ECE/TRANS/WP.29/2009/100  
23 juillet 2009

Proposition de série 02 d'amendements au Règlement n° 66

(Résistance de la superstructure)

Communication du Groupe de travail des dispositions générales de sécurité\*

Annexe 1, point 3, modifier comme suit (en insérant notamment une nouvelle note de bas de page):

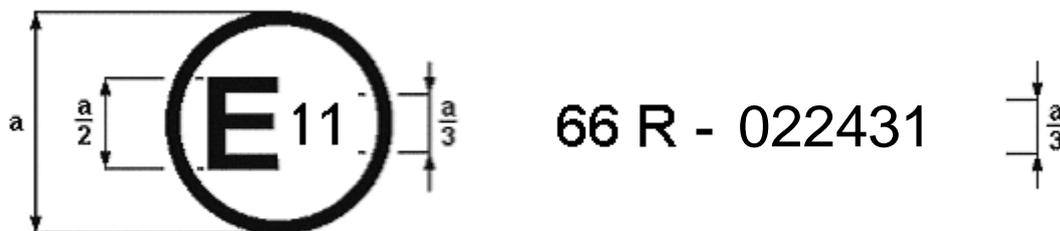
«3. Catégorie/classe de véhicule 3/: ...

3/ Telles qu'elles sont définies à l'annexe 7 de la Résolution d'ensemble sur la construction des véhicules (R.E.3) (document TRANS/WP.29/78/Rev.1/Amend.4).».
